ქ. თბილისის მუნიციპალიტეტის მერიის ზედამხედველობის სამსახურის მიერ დადგენილი დარღვევების მონიშვნა

დირექტორი		ი. ცერცვაძე	ქ. თბილისში, საირმის ქ. №5-ში მრავალბინიანი საცხოვრებელი სახლის პროექტის კორექტირება	შ.პ.ს. "ბაზისი-XXI"	
პრ. ავტორი		ბ. მორბედაძე			
პრ.მთ.არქიტ.		ბ. მორბედაძე			
			არქიტექტურული ნაწილი	დაკვეთა №	/2016
			სართულის გეგმა -3.70 ნიშნ.-ზე	სტადია	ფურცელი	მასშტაბი
						1:100

IV-სართულის გეგმა +10.05 ნიშნ.-ზე
მ=1:100

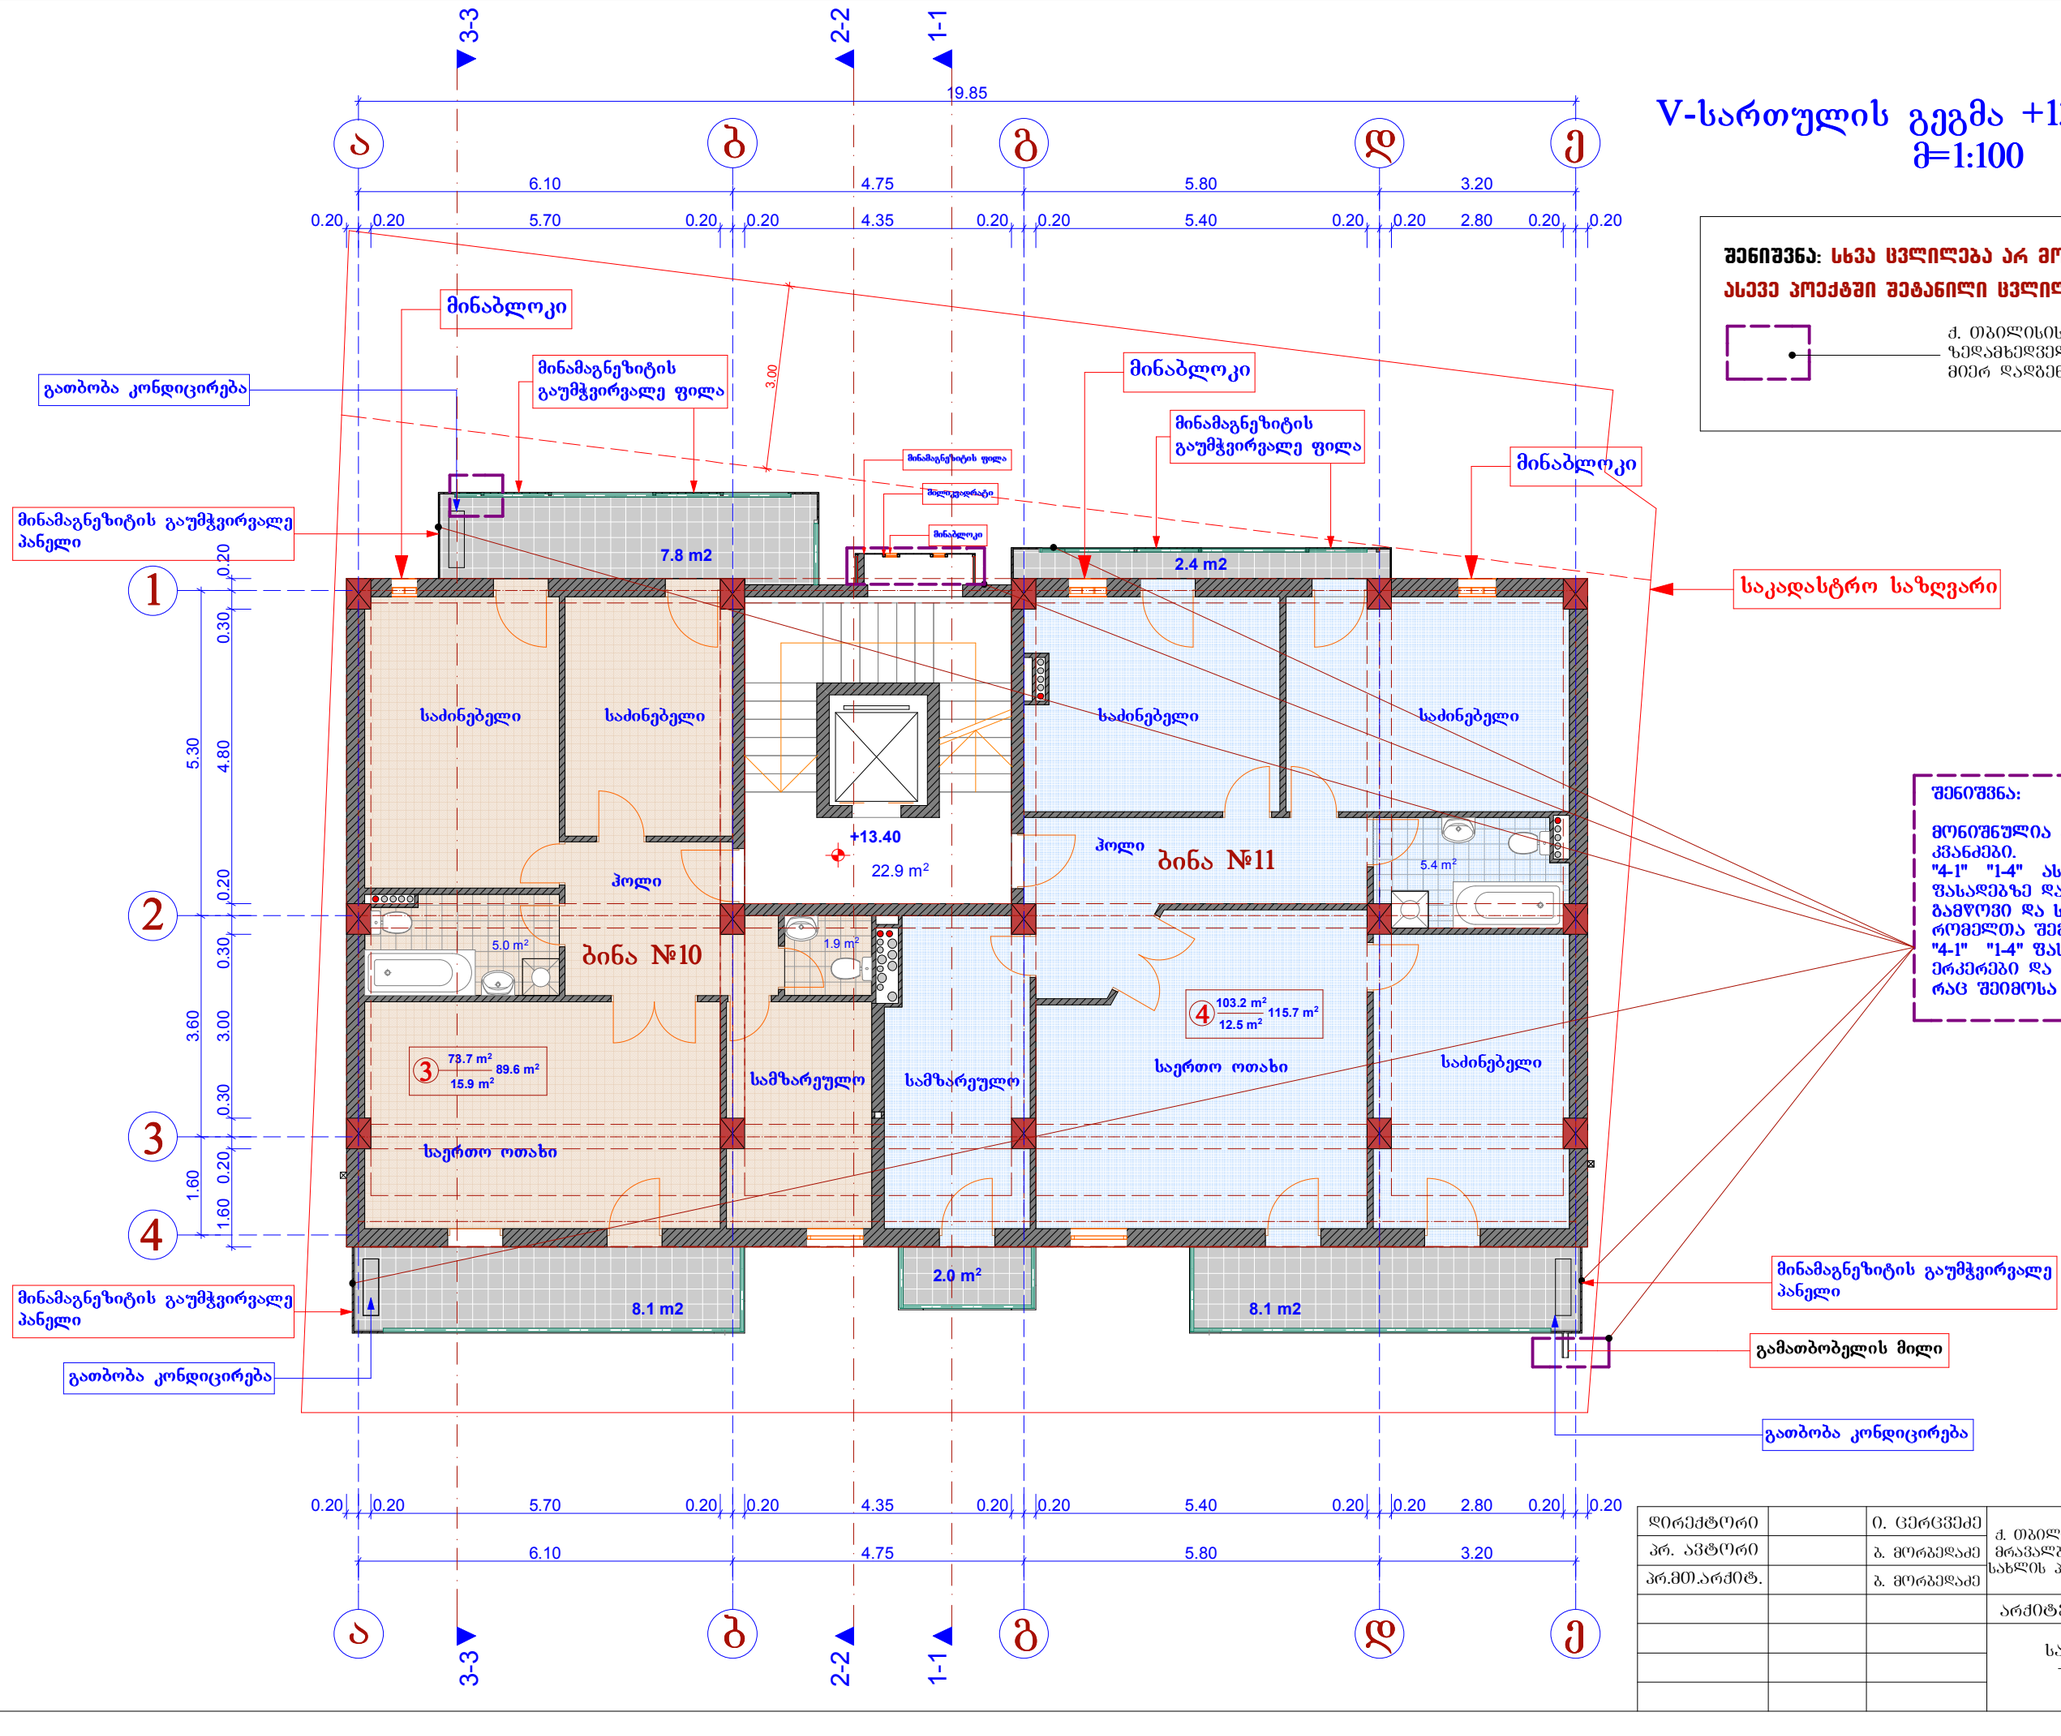
ქ. თბილისის მუნიციპალიტეტის მერიის ზედამხედველობის სამსახურის მიერ დადგენილი დარღვევების მონიშვნა

მონიშნულია კორექტირებული კვანძები.
"4-1" "1-4" ასევე "ა-ე" და "ე-ა" ფასადებზე დამატებულია კონდიციონერები, გამწოვი და საჰაერო მილები რომელთა შემოსვაც ნაჩვენებია პროექტში.
"4-1" "1-4" ფასადებზე ესევე გაუქმდა ლითონის ერკერები და მოეწყო ლითონის ჩარჩოები რაც შეიმოსა მინამაგნეზიტის ფილებით.
